Landkreis Kronach, Rad-Orte-Katalog

Rad-Ort Nummer 16-023

Ort Kronach-Süd, Hubbrücke über den Fluss Rodach, Nähe Real-Einkaufszentrum. N 50°13'39", O 11°19'00"

Luftbild

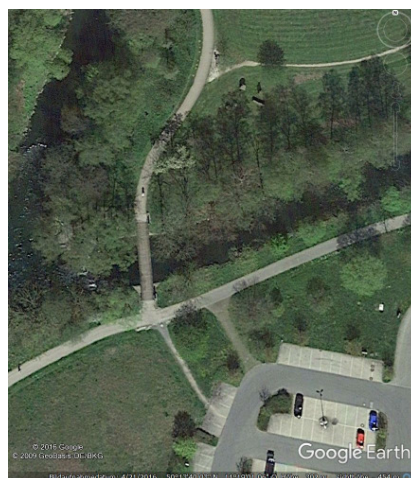
Bei gesperrter Brücke kann die Rodach weiträumig für Tage oder Wochen (wie im Oktober 2017) nicht mehr überquert werden. Der erzwungene Umweg von 1.700 Metern ist eine unzumutbare Behinderung aller, die ohne Kfz die Rodach überqueren wollen oder müssen.

Die Brücke ist für Begegnungsverkehr ausreichend breit. Die Absteige-Aufforderung, zwar höflich, aber ohne Anlass (Nässe, Glätte), ist unnötig hinderlich und ärgerlich.

Zumindest für Hochwasser- oder Reparatur-Situationen (Hubbrücke gesperrt) Alternativ-Route über die B85-Rodach-Brücke einrichten:

- durch einen Überweg aus dem „Höringsgarten“ über die B85, zum Rad-/Fussweg auf der Ostseite der B85-Brücke.
- durch eigenen Fuss-/Radweg per Verbreiterung der B85-Brücke auf der Westseite, zwischenzeitlich durch Einschränkung auf zwei Kfz-Spuren.
- durch einen Überweg aus der Gartenschau über die B173/B303 auf die Ostseite der B85-Brücke.

Normalsituation: Besandung der Holzbohlen (Beispiel: Schwarzer Steg). Entfernen der Absteige-Aufforderung.
